デジタル安全保護回路のソフトウェア共通要因 故障対策の自律的対応について

川内1号機の対応結果と振り返り

2023年 7月25日
原子力エネルギー協議会

図2 デジタルCCF対策の概要 (川内2号機)

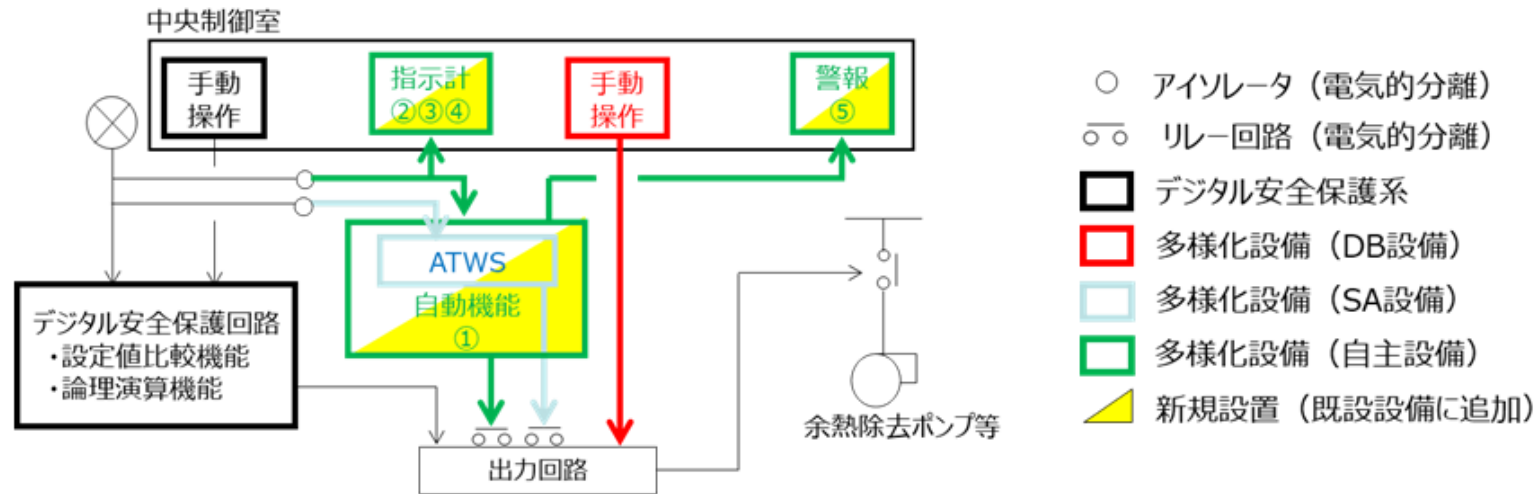
- ✓ 川内1,2号機として要件整合確認を行っており、川内1号機との相違点はない。
- ✓ 波及的影響に関する確認として、事業者に対して、要件整合報告書（詳細設計）の改訂を指示し、隔離デバイス（アイソレーションカード等）が回路図に記載されていることを確認した。

- ✓ 川内1号機と同様に手順書が整備され、教育訓練計画に基づき教育及び訓練が実施されることを確認した。[川内1号機との相違点はない。](#)

- ✓ 川内1号機と同様に、設計から検査実施までの品質保証体制、及び運用開始後の管理体制が適切に管理されていること、並びに自主検査が適切に実施され全ての検査項目が判定基準を満足していることを確認した。
- ✓ [川内1号機との相違点として](#)、「安全保護系への波及的影響の防止」に係る事業者自主検査へのATENA又は第3者機関の現場同席における指摘・気付き事項があった場合の不適合管理について、オーソライズ資料に記載されていることを確認した。

①多様化設備の概要 (P36 図3)

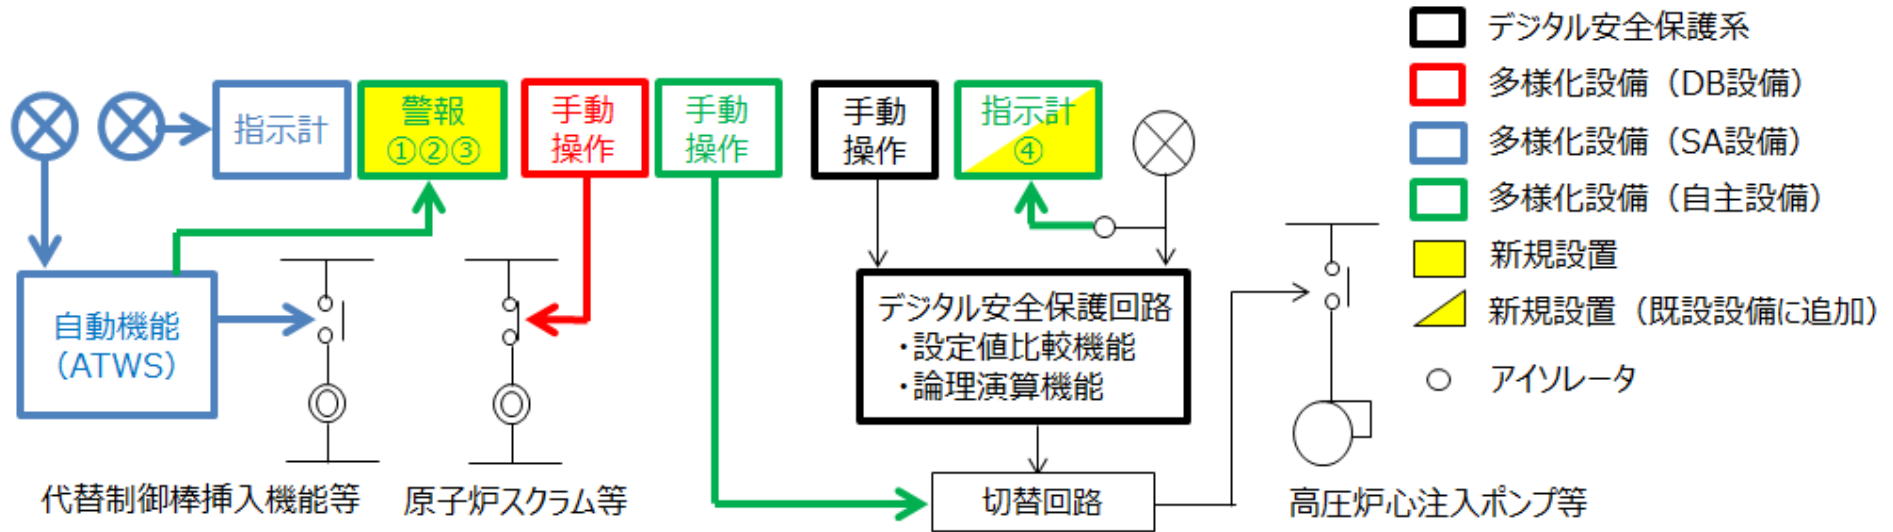
- ✓ 川内 1 号機と同様の確認項目について確認を行い、技術要件書の「3. 多様化設備要件」及び「4. 有効性評価」の各要求内容に対して全て整合していることを確認し、要件整合確認書 (詳細設計) として取りまとめ、確認結果を2023年6月に公開した。【添付 5-1】【添付 5-2】
- ✓ 波及的影響に関する確認として、事業者に対して、要件整合報告書 (詳細設計) の改訂を指示し、隔離デバイス (アイソレーションカード等) が回路図に記載されていることを確認した。
- ✓ 川内 1 号機との相違点として、ATENAが事業者に通知した報告書の記載内容に関する気付き事項と事業者からの回答をATENAの要件整合確認書 (詳細設計) に添付して公開した。【添付 5-2】

- ✓ 川内 1 号機と同様に手順書が整備され、教育訓練計画に基づき教育及び訓練が実施されることを確認し、要件整合確認書 (手順書) として取りまとめ、確認結果を2023年7月に公開した。【添付 6】
- ✓ 川内 1 号機との相違点として、CCF事象判断後、川内 1 号機は「事象ベース」の事故時操作手順書に移行するのに対し、柏崎刈羽 7 号機は「徴候ベース」の事故時操作手順書に移行することとなっている。(PWRとBWRの相違)
